Umrüstsatz hydraulische Spanneinheit 533 0097 10 und mechanischer Spannarm 533 0015 10 für BMW

Hersteller: BMW

Stand 04.2010 (ersetzt 08.2009)

Bild 3: 533 0097 10 - Lieferumfang

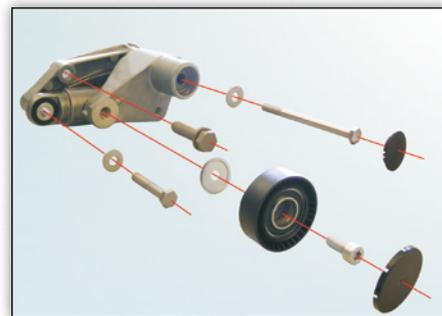
Schaeffler Automotive Aftermarket bietet als Alternative einen Umbausatz 533 0097 10 an, der neben dem hydraulischen Dämpfer alle erforderlichen Komponenten enthält, welche zum Umrüsten vom mechanischen zum hydraulischen Spanner erforderlich sind (Bild 3).

Bild 5: Einbausituation für den hydraulischen Umrüstsatz 533 0097 10 mit allen enthaltenen Komponenten

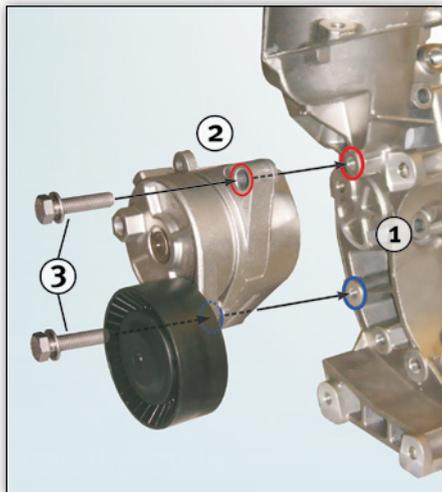
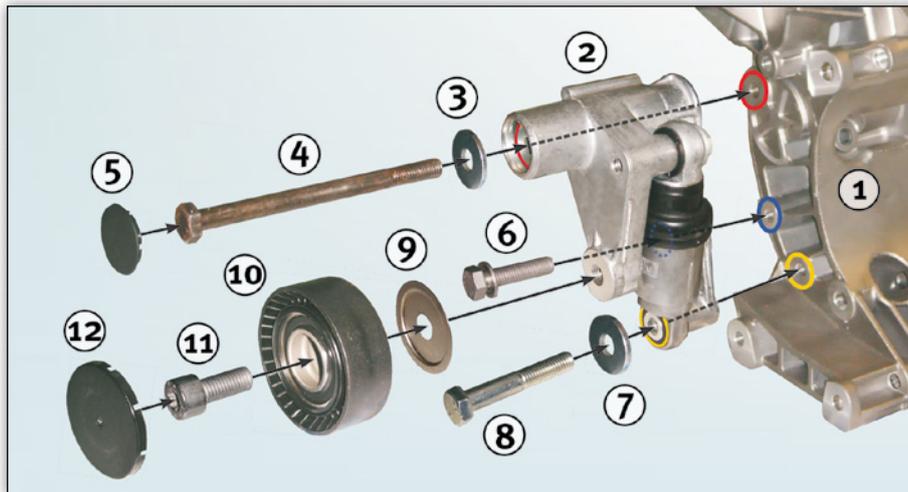
Der mechanische Spannarm 533 0015 10 (Bild 1) wurde in der Erstausrüstung durch einen Spanner mit hydraulischer Dämpfung ersetzt (Bild 2).

Zu beachten ist, dass für die mechanische und hydraulische Spannerausführung unterschiedliche Befestigungslöcher verwendet werden müssen, um eine korrekte Funktionsweise zu gewährleisten.
